**Wasserrechtliches Erlaubnisverfahren zur Einleitung von  
Niederschlagswasser vom Gelände der geplanten Deponie in Haaßel**

## **Ergebnisse der Prüfung der Einwände aus dem Kreistagsbeschluss des Landkreises Rotenburg vom 23.9.2020**

**Ergänzendes Verfahren**  
zur Errichtung einer Deponie der Klasse I  
bei Haaßel im Landkreis Rotenburg (Wümme)

**Neubemessung Oberflächenwassererfassung**

**Abb. 3:** Verlauf und Gestalt des Haaßel-Windershuser Abzugsgrabens südlich (Quelle: ALAND 2013)

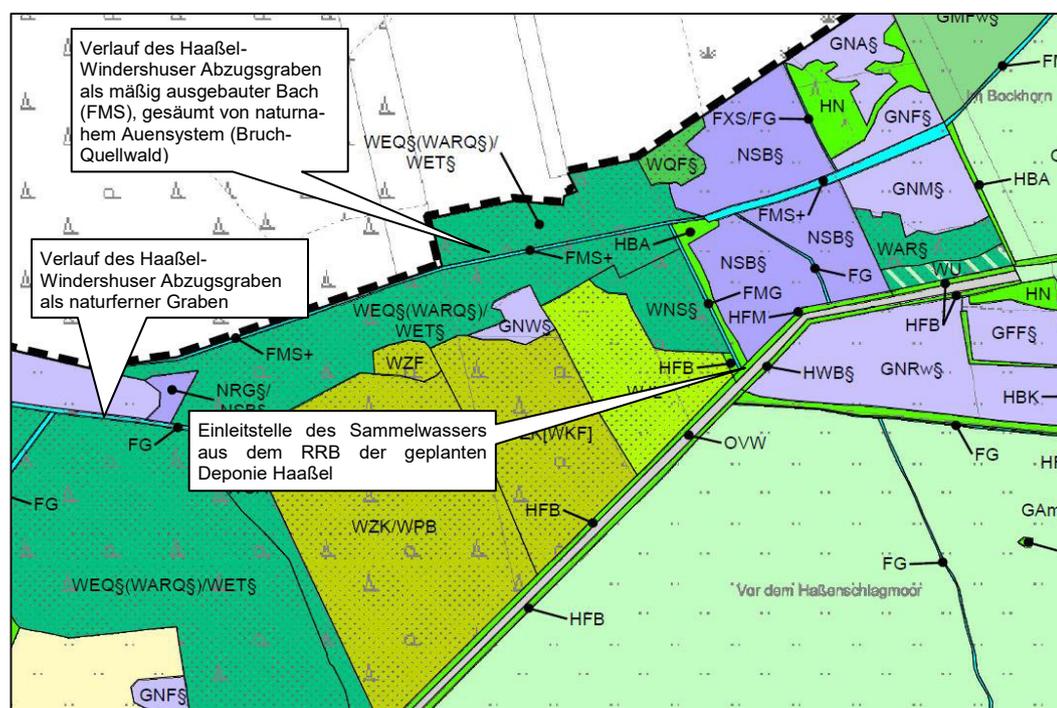
Der Einwand bezieht sich auf eine Abbildung in dem Fachbeitrag zur Vereinbarkeit des Vorhabens mit den wasserrechtlichen Bewirtschaftungszielen. In der Abbildung 3 wird ein Grabenabschnitt, der mehrere 100 m unterhalb der Einleitstelle liegt, als „naturferner Graben“ beschrieben. Ob es sich hierbei wirklich um einen Teil des Haaßel-Windershusener Abzugsgrabens handelt, erscheint unklar.

Es bestehen keine Anhaltspunkte dafür, dass sich die Beschriftung im mittleren Feld der Abbildung - selbst wenn sie evtl. unkorrekt wäre - auf die Überlegungen im Fachbeitrag sowie dessen Ergebnisse ausgewirkt hätten.

Im zugehörigen Text des Erläuterungsberichts wird aber - übereinstimmend mit der abgebildeten Fachkarte - allein von der Einordnung des Haaßel-Windershusener Abzugsgrabens unterhalb der Einleitstelle als „mäßig ausgebauter Tieflandbach mit Sandsubstrat (FMS)“ ausgegangen.

Die Auswirkungen der Einleitung von Niederschlagswasser auf die ökologische Beschaffenheit des Haaßel-Windershusener Abzugsgrabens und die wasserrechtlichen Bewirtschaftungsziele sind, auch unter Berücksichtigung des Kreistagsbeschlusses, ausreichend untersucht worden.
